**Změnové listy „Rekonstrukce ulic V Lískách, Na Úvoze a K Přehradě Žďár nad Sázavou“**

# ZMĚNOVÝ LIST STAVBY

**Žďár nad Sázavou – oprava povrchů ulic V Lískách, Na Úvoze a K přehradě**

SO 05: Oprava povrchů ulic „V Lískách, Na Úvoze a K Přehradě“

**PROTOKOL Č. DB18-523**  
Statická zatěžovací zkouška podle ČSN 72 1006 - příloha A

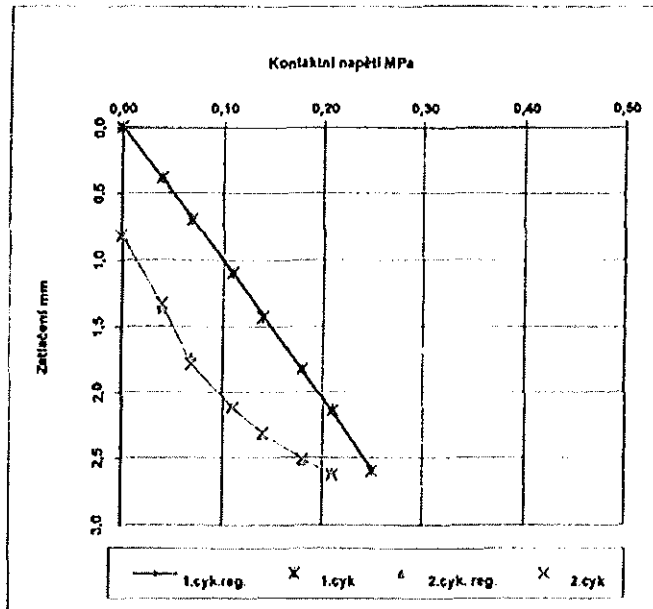
Hodnoty (MPa)	
	požadované	stanovené
$E_{def1}$		21,7
$E_{def2}$	min. 30	26,2
$E_{def2} / E_{def1}$	max. 2,5	1,21

Hodnocení podle projektu: Výsledky zkoušky nesplňují požadovaná kritéria

**PROTOKOL Č. DB18-522**  
Statická zatěžovací zkouška podle ČSN 72 1006 - příloha A

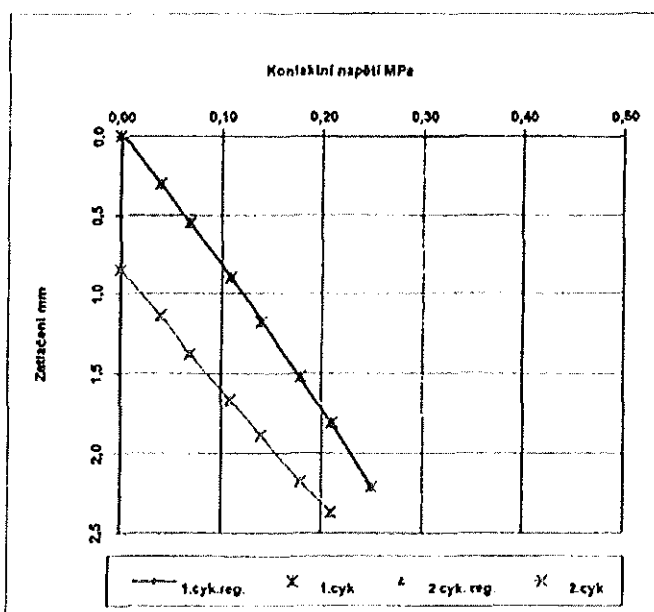
Hodnoty (MPa)	
	požadované	stanovené
$E_{def1}$		25,3
$E_{def2}$	min. 30	30,8
$E_{def2} / E_{def1}$	max. 2,5	1,22

Hodnocení podle projektu: Výsledky zkoušky splňují požadovaná kritéria

**PROTOKOL Č. DB18-472** list 1/1  
Statiké zatěžovací zkouška podle ČSN 72 1006 - příloha A

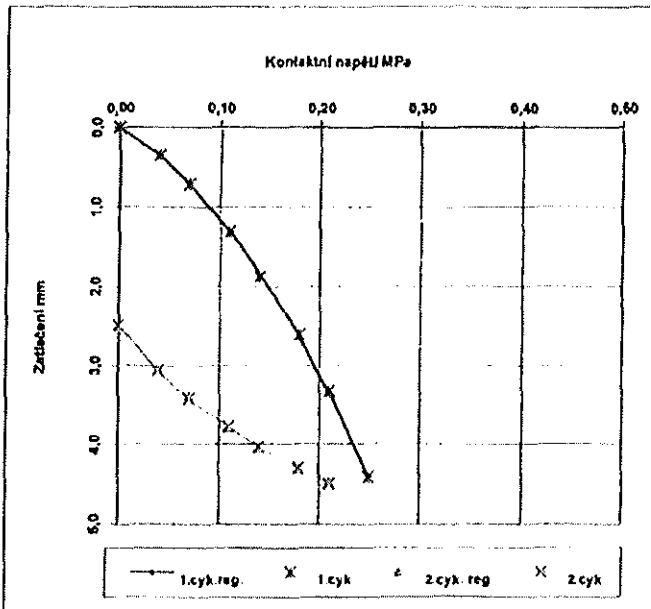
Hodnoty (MPa)	
	požadované	stanovené
$E_{def1}$		12,8
$E_{def2}$	mín. 30	24,2
$E_{def2} / E_{def1}$	max. 2,5	1,89

Hodnocení podle projektu: Výsledky zkoušky nesplňují požadovaná kritéria
